改善箇所説明図

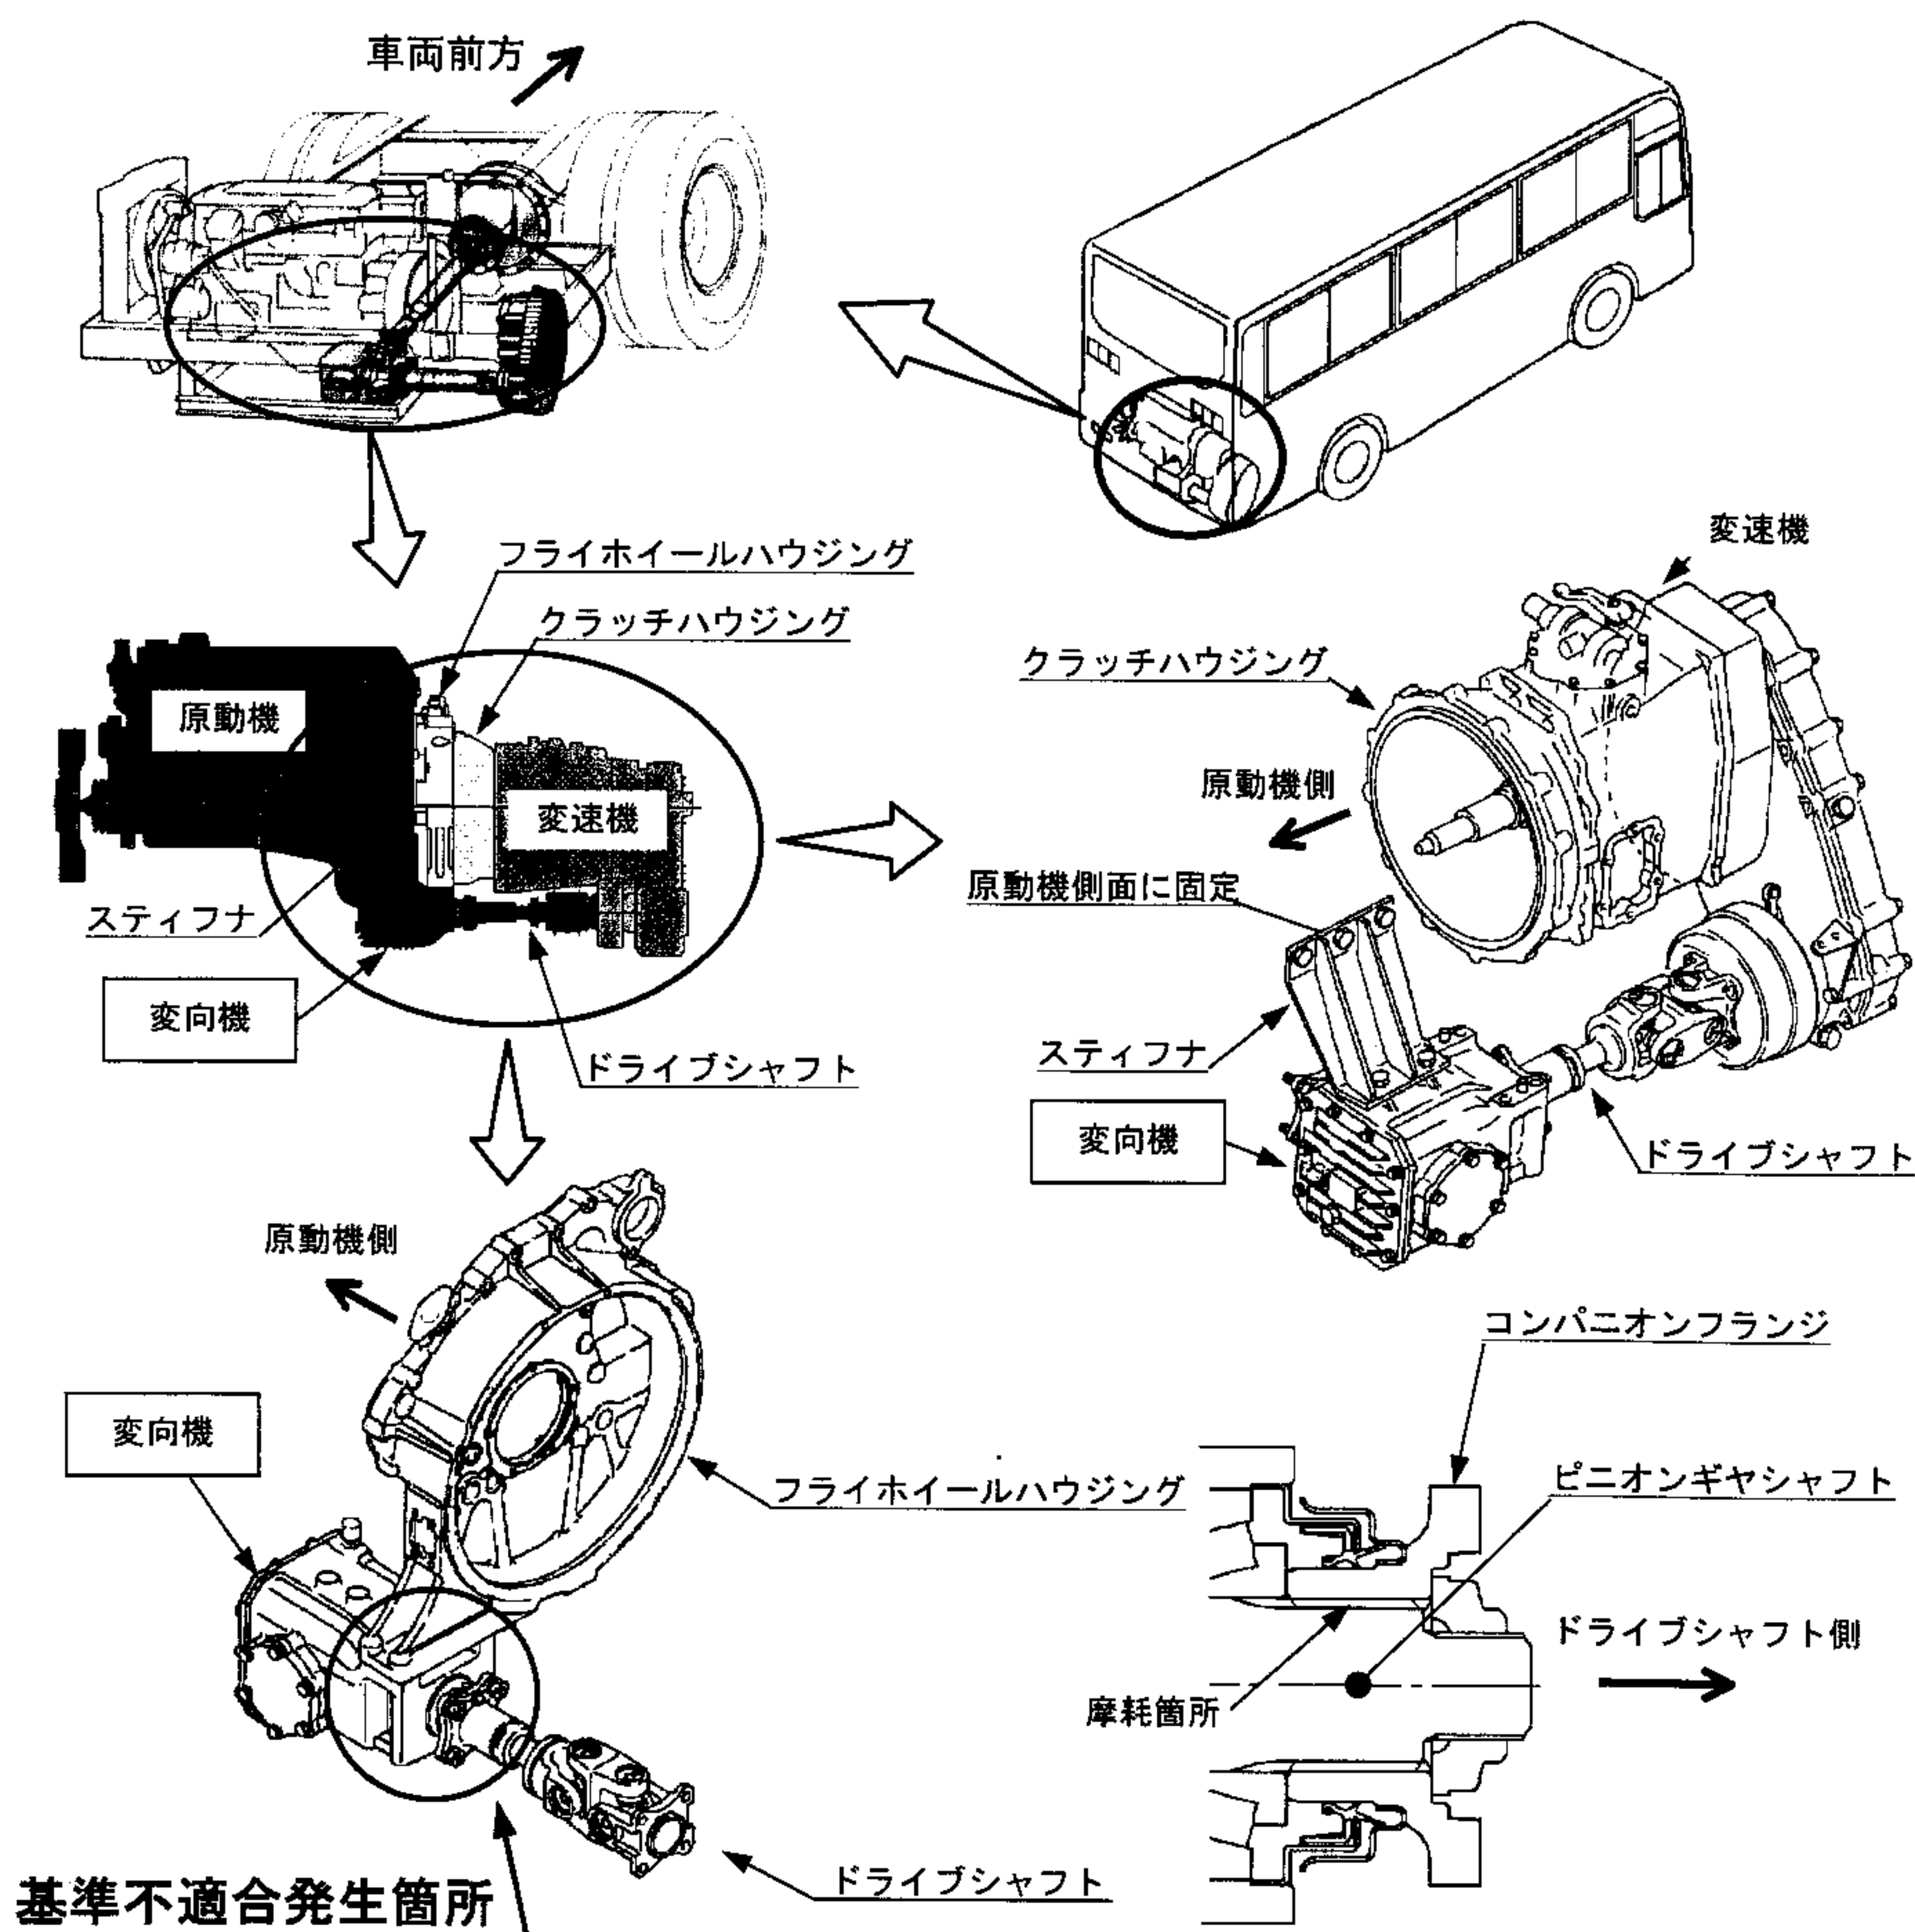
リコールによる改善措置の指示が不適切なため、変向機のピニオンギヤシャフトのスプライン部に摩耗が残ったままのものがあり、そのままの状態で使用を続けると、変速機と変向機との間のドライブシャフトに偏芯回転が発生することによってフライホイールハウジングの変向機取り付け部に過大な力が加わり、最悪の場合、当該取り付け部が破損、変向機が脱落して走行不能となるおそれがある。

全車両、変向機一式を良品と交換する。また、フライホイールハウジング、クラッチハウジング、ステイフナを点検し、損傷が認められる部品は新品と交換する。なお、変向機良品の支給に時間を要するため、当面の暫定対策として、コンパニオンフランジの取付状態を点検し、異常のあるものは良品と交換する。異常の無いものは後日良品と交換する。

注：□ は、交換部品を示す。
